RAPPORT FINAL DU COLLEGE D'EXPERTS MANDATS D'ÉTUDE PARALLÈLES

RC 151-B-P

Viaduc du Cudrex - Assainissement et renforcement

Viaduc RC 151 sur CFF et rte com. du Cudrex dit Viaduc du Cudrex

PLAN D'ENSEMBLE DES INTERVENTIONS

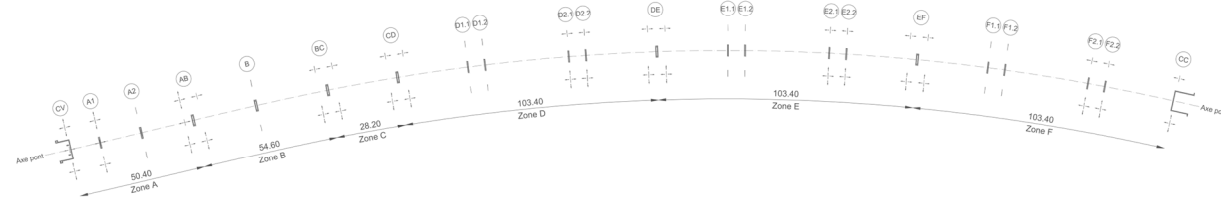
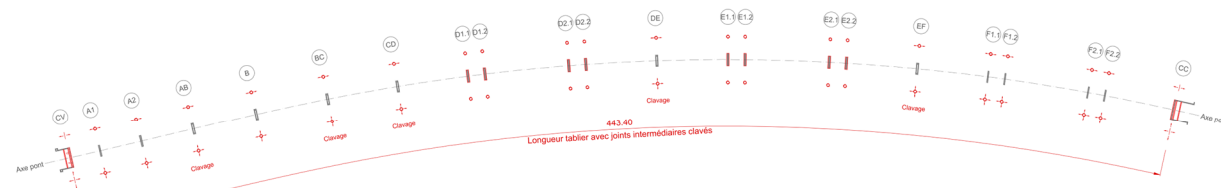
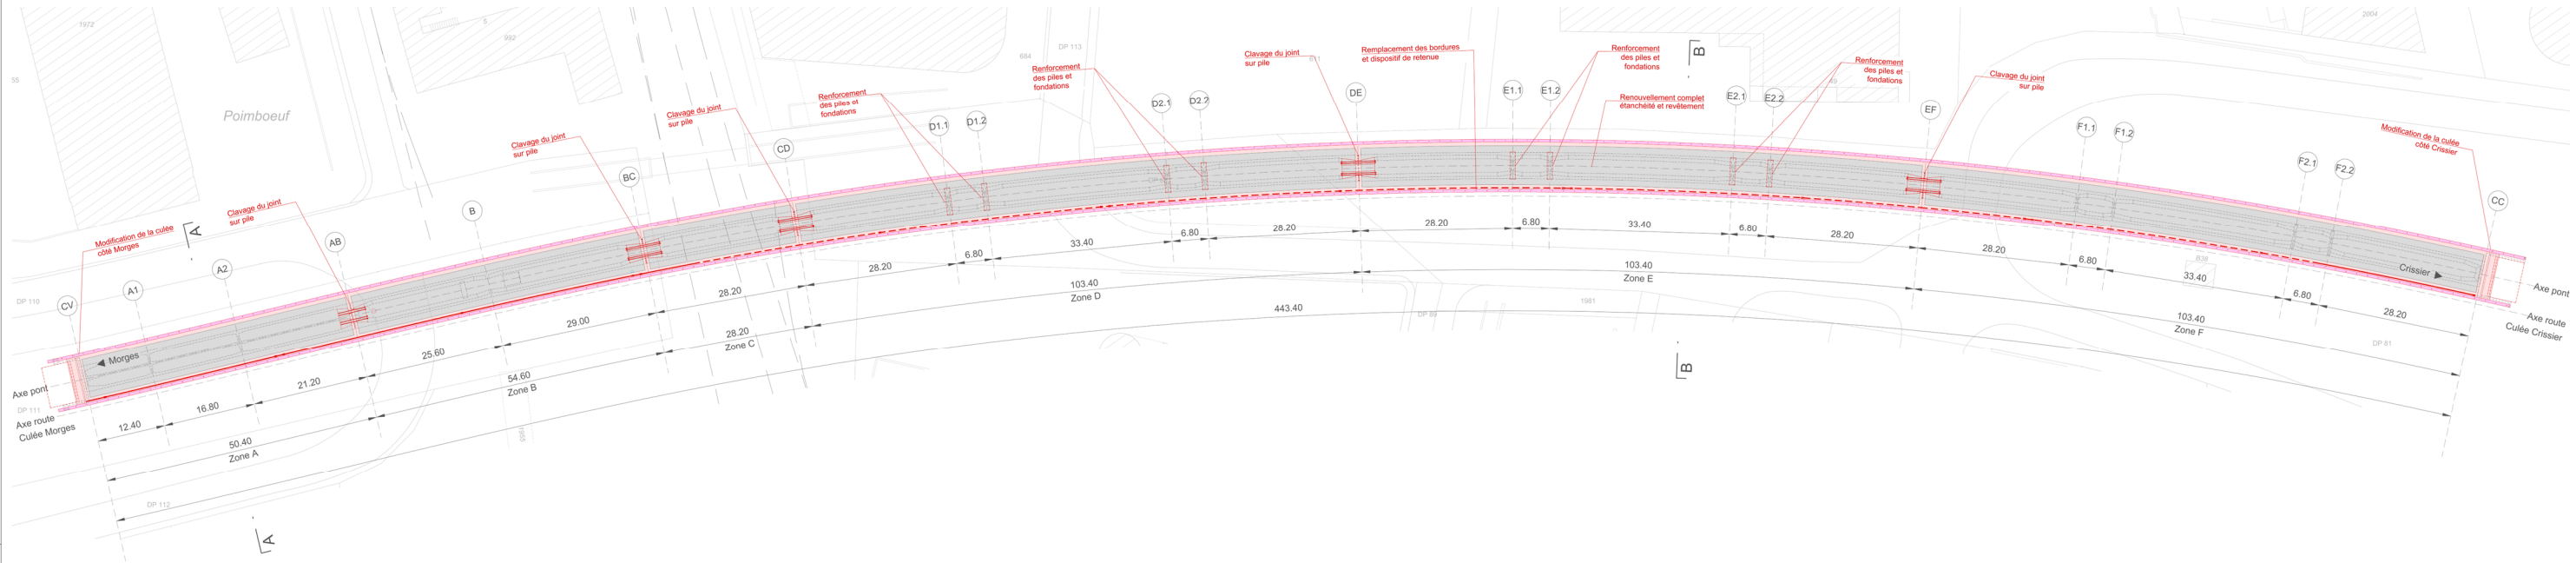
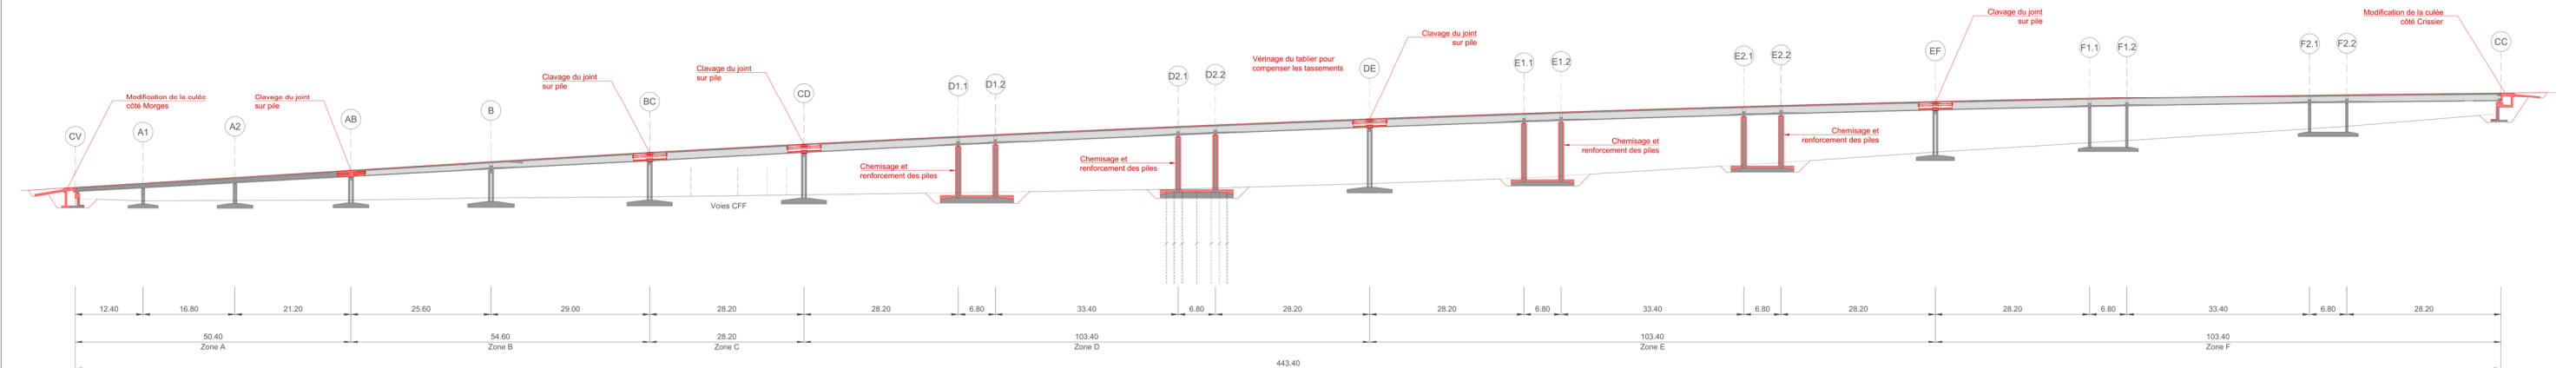
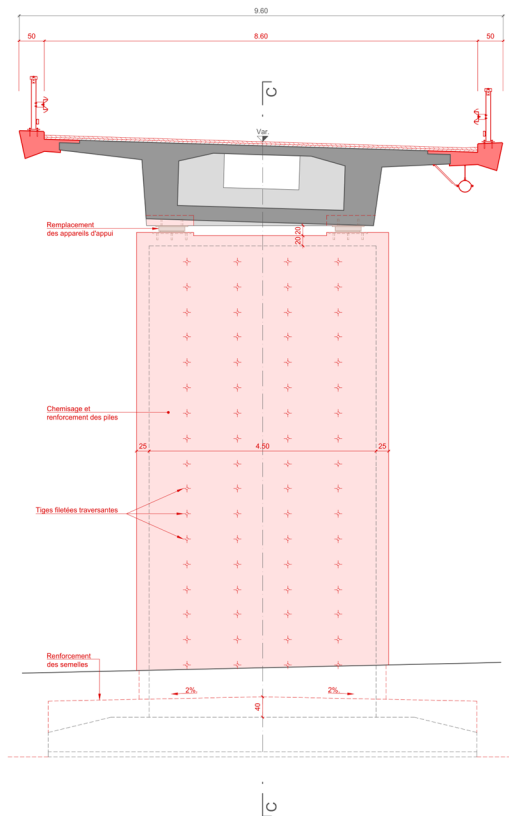
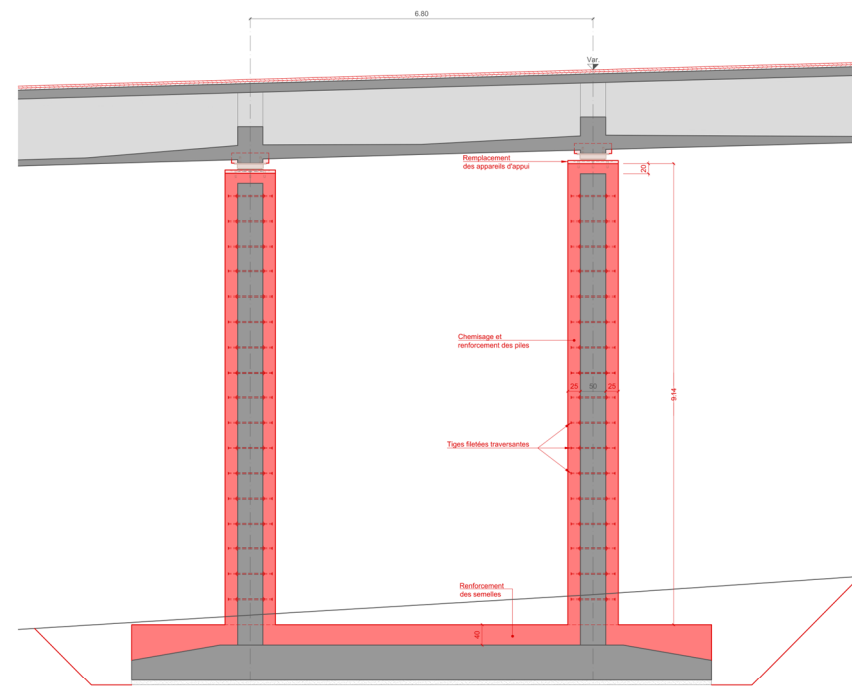
Le projet final présenté par le bureau Inpgi se distingue par une vision globale précise et robuste. Ce projet témoigne d'une grande maîtrise technique appuyée par une retranscription de qualité sur les planches. Les enjeux spécifiques du maître de l'ouvrage se reflètent pleinement en termes de durabilité et de technicité.

Le clavage présenté repose sur un concept de clavage précontraint robuste, permettant une transmission efficace des efforts au droit des joints. Le collège d'experts souligne et apprécie les porte-à-faux soient pleinement intégrés au concept, tout comme la mobilisation d'une sollicitation de traction dans les armatures supérieures afin de limiter la fissuration. Par ailleurs, la volonté de procéder à un nettoyage des chlorures au droit de chaque joint et de vérifier l'état des têtes de précontrainte préalablement à la réalisation du clavage s'inscrit dans une stratégie de maintenance pertinente et bien anticipée. Le collège d'experts émet toutefois quelques interrogations quant à la position et au choix de la précontrainte de clavage estimant qu'une optimisation de la solution de clavage pourrait être envisagée lors d'une phase ultérieure, afin de renforcer encore l'efficacité du dispositif.

Le renforcement des piles apparaît comme un choix structurel stratégique dans la proposition du projet. Parmi celles-ci, seules les quatre piles doubles font l'objet d'un chemisage conséquent, dont la représentation en axonométrie permet une bonne compréhension des dispositions retenues.

Le concept des appareils d'appui a été entièrement revu et s'inscrit de manière cohérente dans le choix structurel du clavage. Le remplacement des doubles appuis par des appuis uniques, centrés au droit des joints, permet de simplifier le dispositif tout en contribuant à une réduction des coûts de maintenance à long terme.

Les modifications apportées aux culées sont réalisées dans les règles de l'art. La représentation graphique proposée met en évidence le soin apporté à l'intégration esthétique, en cohérence avec les choix techniques opérés.

Les interventions prévues sur les bordures, le concept de gestion des eaux et le choix de la superstructure routière sont appréciés. Ces interventions sont toutefois jugées ambitieuses au regard des bénéfices attendus et des coûts induits. Le collège d'experts souligne néanmoins la volonté du bureau de prendre en compte de manière attentive les enjeux liés à la robustesse de l'intervention.

Le phasage des travaux est globalement étudié et correctement structuré, sans toutefois proposer d'optimisation particulière ni de solutions innovantes majeures. Néanmoins, la problématique du trafic sur l'ouvrage est bien comprise et appréhendée dans son ensemble.

Le projet proposé par le bureau présente donc une vision claire et un niveau de technicité en adéquation avec les attentes du maître de l'ouvrage. L'ensemble des enjeux du projet est pris en compte et traité avec soin, permettant de garantir, après assainissement, une durée de vie d'au moins 60 ans pour le viaduc. Une étude approfondie d'optimisation des coûts pourrait toutefois être engagée dans une phase suivante afin d'assurer au maître de l'ouvrage que chaque décision d'intervention est pleinement proportionnée aux besoins identifiés.

RC151 - Viaduc Cudres / Bussigny	Projet N°	Plan N°
Avant-projet MEP - Dossier final	1	A_005
Planche 2	151.021	FORMAT
N° interne : 3708-31-PC002		AD
Date : 04.03.2020		
Dess : DRE

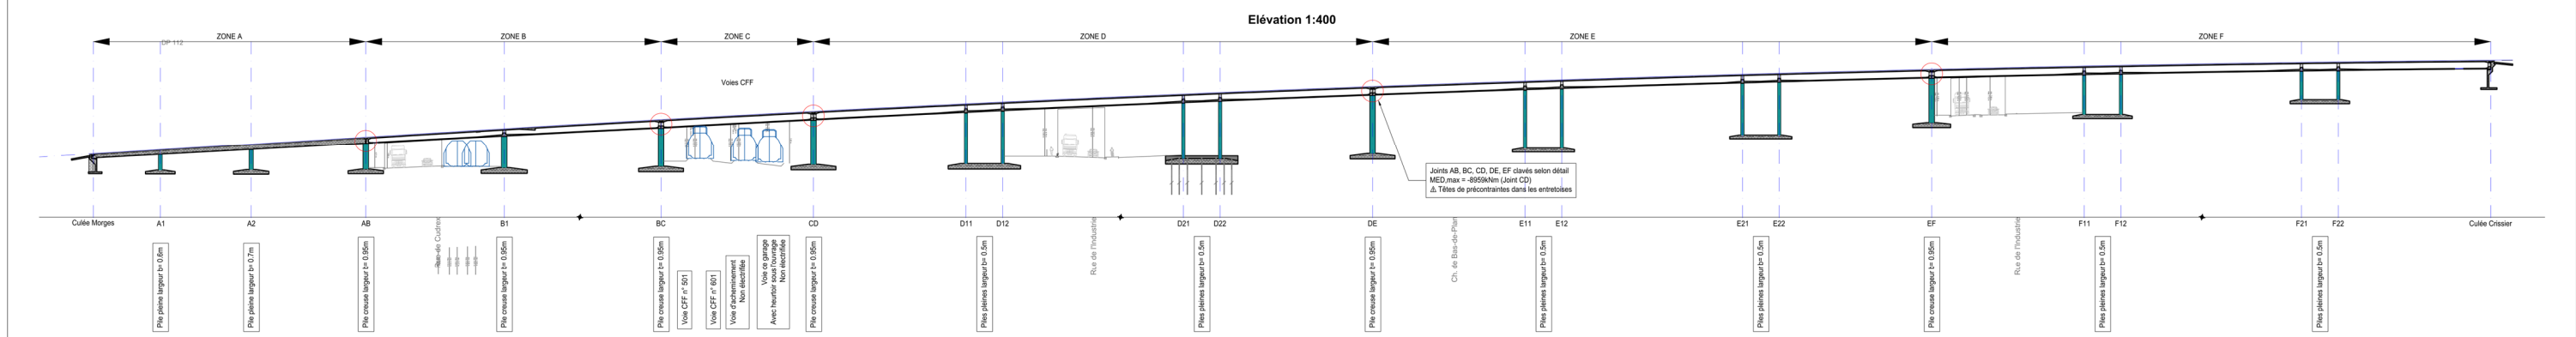
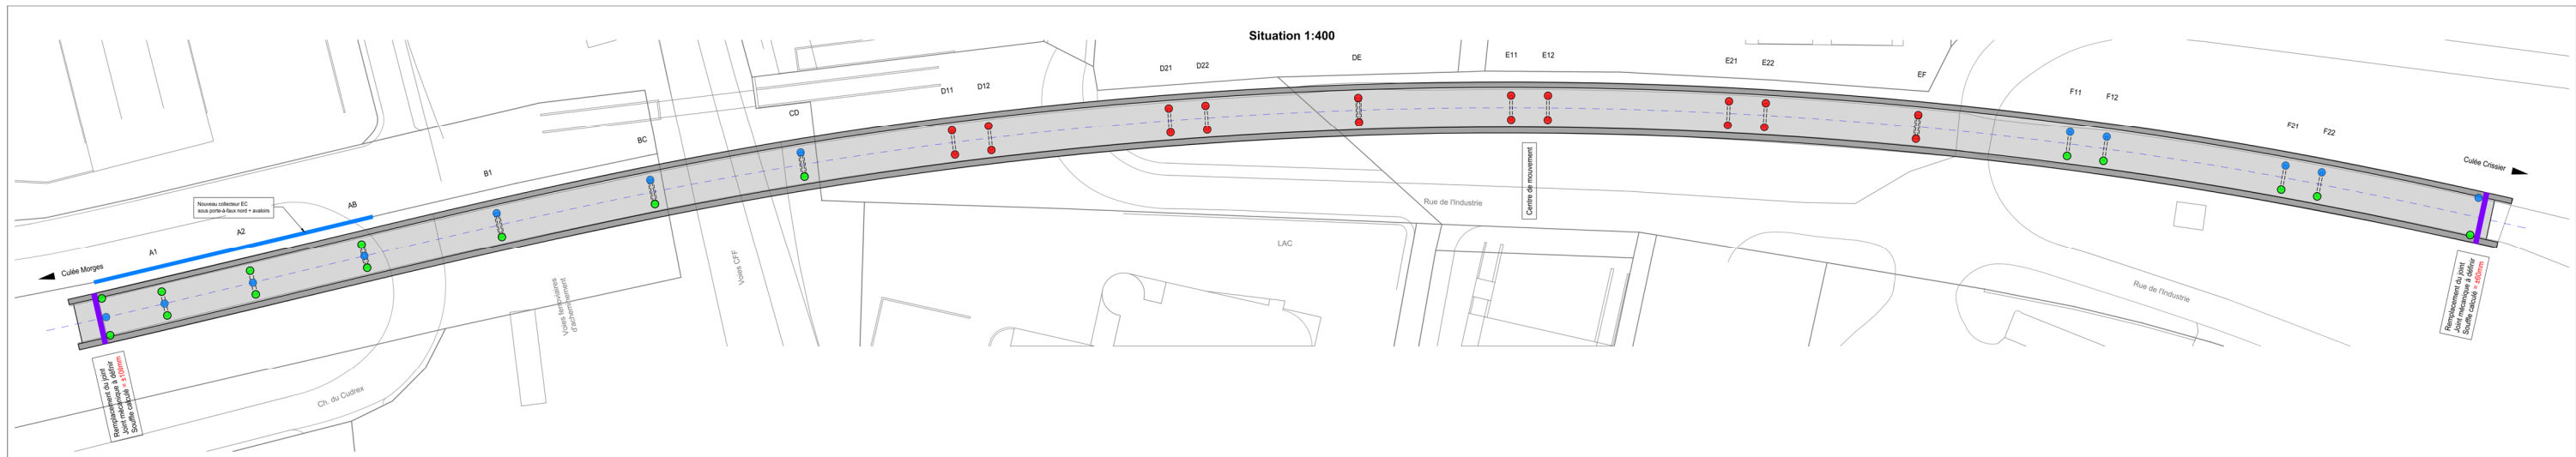
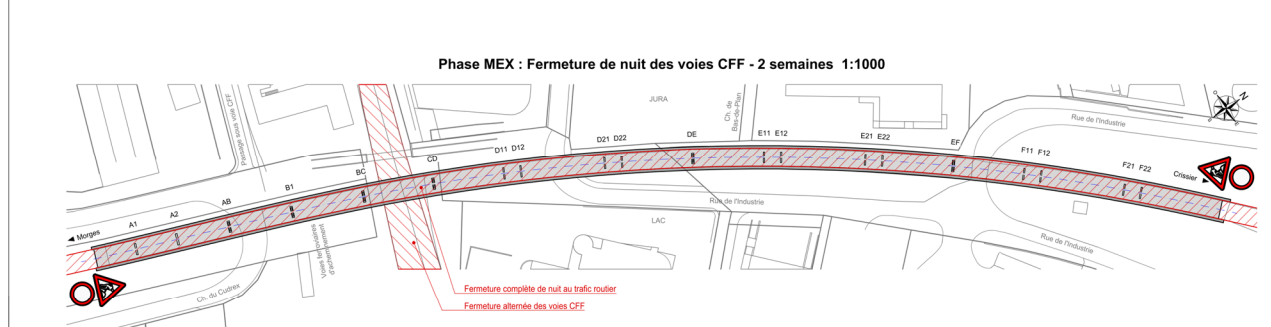
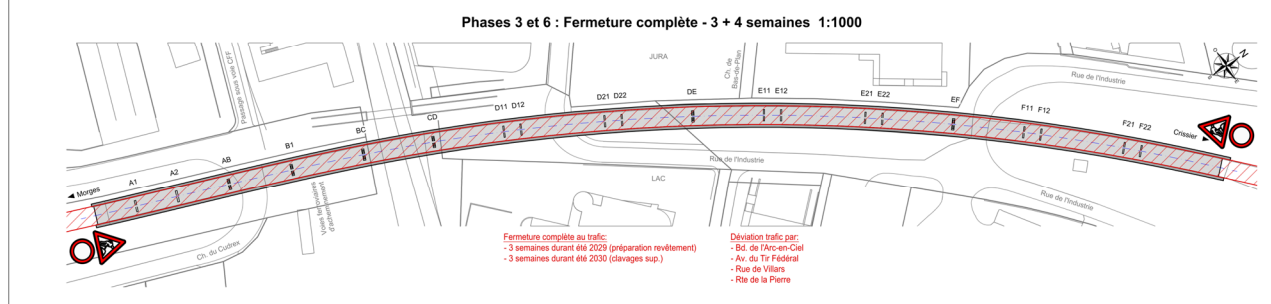
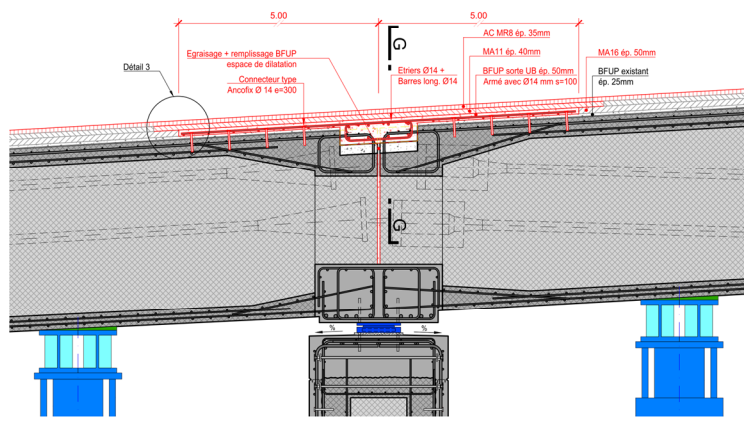
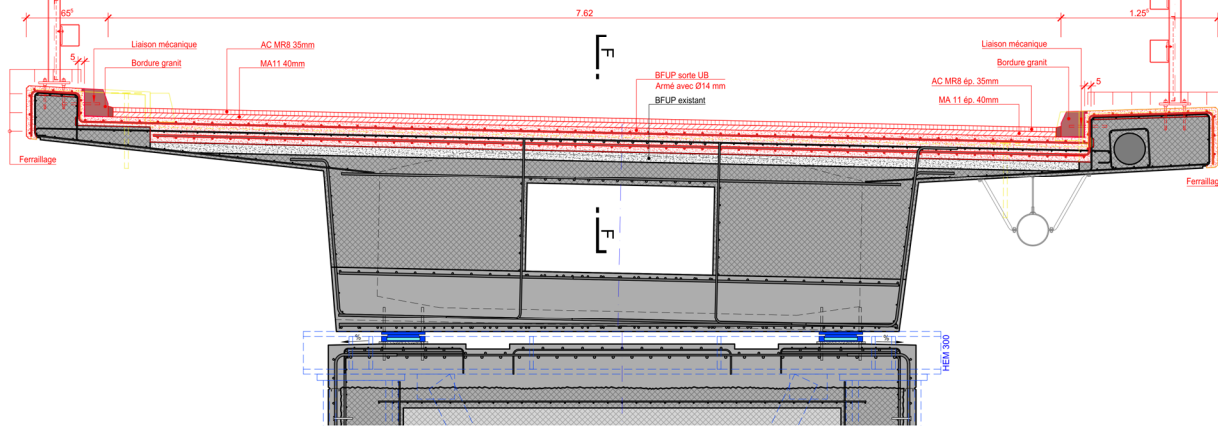
Le projet final présenté par le bureau GVH se distingue par un équilibre judicieux entre les exigences de robustesse, de continuité structurelle et d'optimisation des solutions. Ce projet témoigne d'une grande maîtrise de la planification et de la gestion des futurs travaux d'assainissement. Par ailleurs les enjeux spécifiques du maître de l'ouvrage se reflètent de manière qualitative et cohérente dans le projet proposé.

Le clavage proposé constitue une base de continuité structurelle traduisant une volonté d'utiliser la matière de façon rationnelle et strictement adaptée aux besoins de la zone clavée. Si la prise en compte du clavage sur les porte-à-faux est clairement représentée, le traitement des bordures et le détail des joints au niveau des âmes mériteraient une analyse dédiée afin d'assurer un comportement global et homogène dans ces zones particulièrement sensibles. De plus, même si des investigations matériaux importantes sont prévues, des incertitudes quant à une possible contamination par des chlorures et donc un endommagement à moyen terme des âmes ne pourraient totalement être exclus lors de la réalisation de ce clavage.

S'agissant des piles, le projet prévoit le renforcement systématique de l'ensemble des éléments porteurs, ce qui constitue une démarche cohérente et structurée à l'échelle de l'ouvrage. Les dispositions adoptées traduisent une bonne appréhension des dispositions constructives d'origine. Le retravail des têtes de piles mérite d'être souligné, dans la mesure où il garantit de bonnes conditions pour le remplacement des appareils d'appui et assure leur mise en œuvre conformément aux exigences actuelles. Toutefois, l'épaisseur du chemisage retenue, limitée à 10 cm, apparaît relativement faible, en particulier pour les piles les plus hautes. Ce choix, bien que compréhensible au regard des contraintes existantes, pourrait engendrer certaines difficultés en phase d'exécution et appelle une attention particulière, tant du point de vue de la réalisation que de l'esthétisme.

La solution d'appuis retenue repose sur un concept classique et éprouvé, en cohérence avec la réfection des têtes de piles et le principe de clavage. Le choix d'un appui unique simplifie le concept actuel, améliore l'introduction des efforts dans les piles et les joints permettant également de réduire les besoins futurs en entretien.

La conception des culées proposées est classique mais le collège d'experts aurait souhaité que les détails dessinés soient plus exhaustifs.

L'intervention prévue sur le revêtement et l'étanchéité est jugée proportionnée et adaptée à l'état de l'ouvrage. Les transitions BFUP/MA au droit des joints pourraient toutefois être retravaillées afin d'en améliorer la durabilité. Le traitement des bordures est volontairement limité aux zones des joints, dans une logique d'intervention mesurée et raisonnable. Par ailleurs, la gestion de l'évacuation des eaux a été améliorée, notamment du côté de Morges. Le collège d'experts souligne que ce détail a fait l'objet d'une analyse particulière de la part du bureau GVH.

Le phasage des travaux est présenté avec un niveau de détail élevé, traduisant une analyse très approfondie de ce volet. Toutefois, les solutions proposées demeurent relativement conventionnelles et offrent peu d'innovations visant à réduire les impacts sur le trafic. À ce titre, le collège d'experts s'interroge notamment sur la pertinence et la viabilité du choix de réaliser certaines interventions sous feu de signalisation au niveau des culées.

Globalement, le projet présenté par le bureau répond de manière fiable et optimisée aux enjeux du projet. Le collège d'experts souhaite souligner que les choix opérés sont clairement justifiés et apparaissent pertinents tant sur le plan technique qu'économique. Il émet toutefois des réserves concernant la robustesse du clavage et aurait souhaité disposer d'une vision d'ensemble plus aboutie sur certains détails techniques (culées, clavage du porte-à-faux, clavage des âmes...), aspects qui ne semblent pas assez approfondis au regard du phasage des travaux.
